リコール届出一覧表

リコール届出日：令和 2 年 2 月 27 日

リコール届出番号	外 - 2983	リコール開始日：準備出来次第	
届出者の氏名又は名称	Groupe PSA Japan株式会社 代表取締役 アンジェロ シモーネ (製作国： フランス共和国) (製作者名： オートモビル・プジョー) (問い合わせ先：0120-840-240 プジョーコール) (製作者名： オートモビル・シトロエン) (問い合わせ先：0120-55-4160 シトロエンコール)		
不具合部位（部品名）	排出ガス発散防止装置（触媒装置）		
基準不適合状態にあると認める構造、装置又は性能の状況及びその原因	触媒装置において、材料の選定が不適切なため、触媒装置とフレキシブルパイプとの接続部の電位差により触媒側フランジに電蝕が発生することがある。そのため、当該フランジ部に穴があいて排気ガスがもれるおそれがある。		
改善措置の内容	全車両、触媒装置を対策品に交換する。		
不具合件数	0 件	事故の有無	0 件
発見の動機	本国からの情報による。		
自動車使用者及び自動車分解整備事業者に周知させるための措置	<ul style="list-style-type: none"> ● 使用者 : 電話・ダイレクトメールにて通知する。 ● 自動車分解整備事業者 : 日整連発行の機関誌へ掲載する。 ● 対策実施済車両 : 対策済車両には、運転者席側ドア開口部のドアロックストライカー付近に外-2983のステッカーを貼付する。

改善箇所説明図

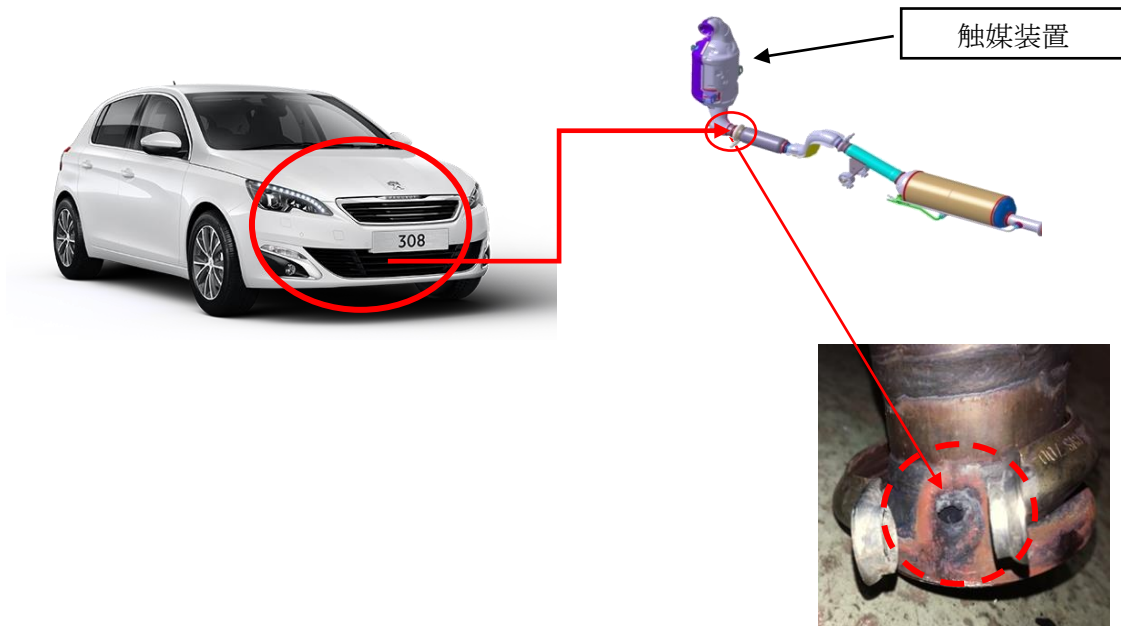
触媒装置フランジ部

不具合の内容

触媒装置において、材料の選定が不適切なため、触媒装置とフレキシブルパイプとの接続部の電位差により触媒側フランジに電蝕が発生することがある。そのため、当該フランジ部に穴があいて排気ガスがもれるおそれがある。

改善措置の内容

全車両、触媒装置を対策品に交換する。
